MANUALE  
TECNICO

Integrazione manuale tecnico Art. 20034607(W), Art. 30006001(W), Art. 6214C, Art. 6214KC  
 Addition technical manual Art. 20034607(W), Art. 30006001(W), Art. 6214C, Art. 6214KC  
 Intégration manuel technique Art. 20034607(W), Art. 30006001(W), Art. 6214C, Art. 6214KC  
 Aanvulling technische handleiding art. 20034607(W), art. 30006001(W), art. 6214C, art. 6214KC  
 Integración del manual técnico art. 20034607(W), art. 30006001(W), art. 6214C y art. 6214KC

1ª edizione 08/2015  
cod. 2G40001468

fig. 1

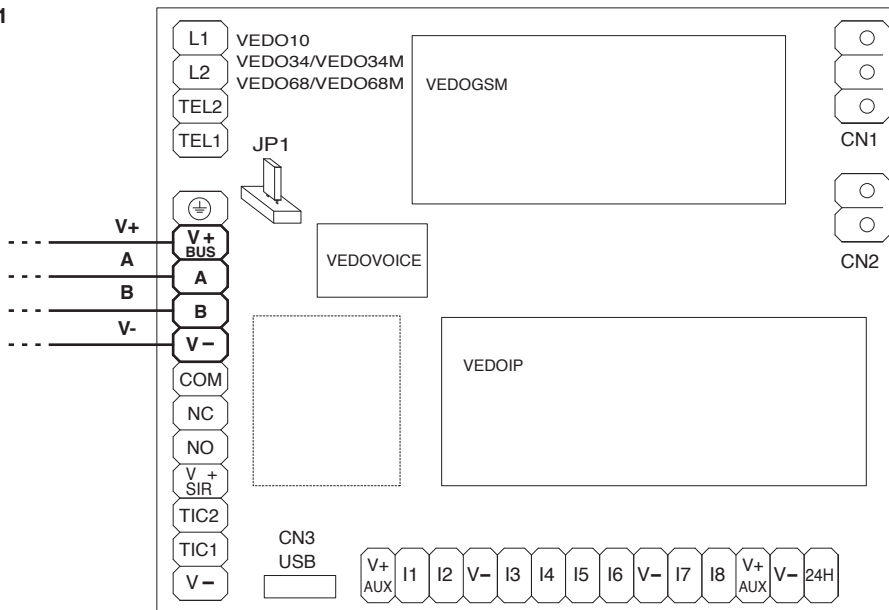
**(EN)** Product wiring, Art. 20034607(W), Art. 30006001(W), Art. 6214C, Art. 6214KC for control panels VEDO10, VEDO34, VEDO34M, VEDO68, VEDO68M should be as per fig. 1.  
 The wiring of accessories listed in column B of TAB. 1 are the same as those of the respective codes listed in column A.

**!** With VEDO10, VEDO34, VEDO34M, VEDO68, VEDO68M control panels, Art. 20034607(W), Art. 30006001(W), Art. 6214C, Art. 6214KC and the accessories listed in column A of TAB. 1 are to be updated in line with firmware version 2.4.x.
